## SERVICE INFO – INA 0011

# Видимые различия

## натяжных роликов 531 0565 30

Арт. номер: 531 0565 30

Рисунок 2: 531 0565 30 (новая версия)

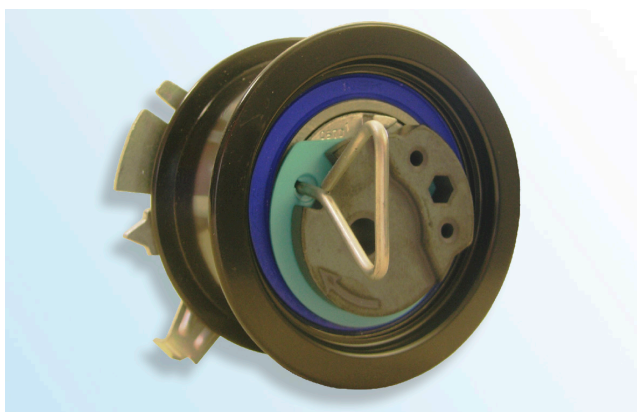
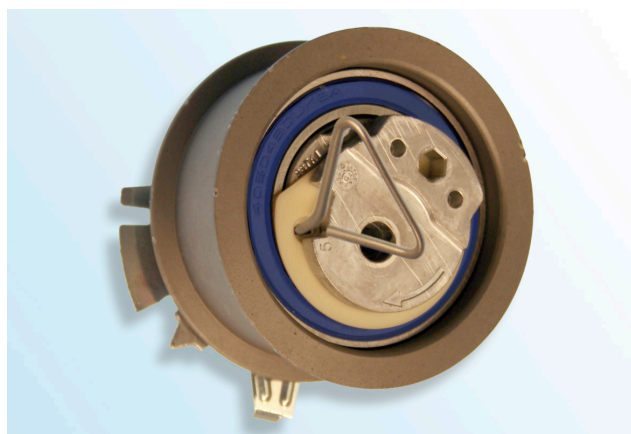
Как следствие непрерывного развития нашей продукции, был модифицирован натяжной ролик 531 0565 30. Эта техническая информация показывает видимые различия «старой версии» и «новой версии».

- Эксцентриковый кулак выполнен из литого алюминия.
- Покрытие поверхности - фосфат цинка (светло-коричневое).
- Кольцо уплотнения коричневого или синего цвета.

- Эксцентриковый кулак выполнен из металлокерамики.
- Покрытие поверхности - E-coat (черное).
- Кольцо уплотнения синего цвета

«Старая версия» натяжного ролика не исключается и также может быть использована и установлена в соответствии с инструкциями производителя!

При монтаже «новой версии» убедитесь, что покрытие поверхности натяжного ролика не повреждено!
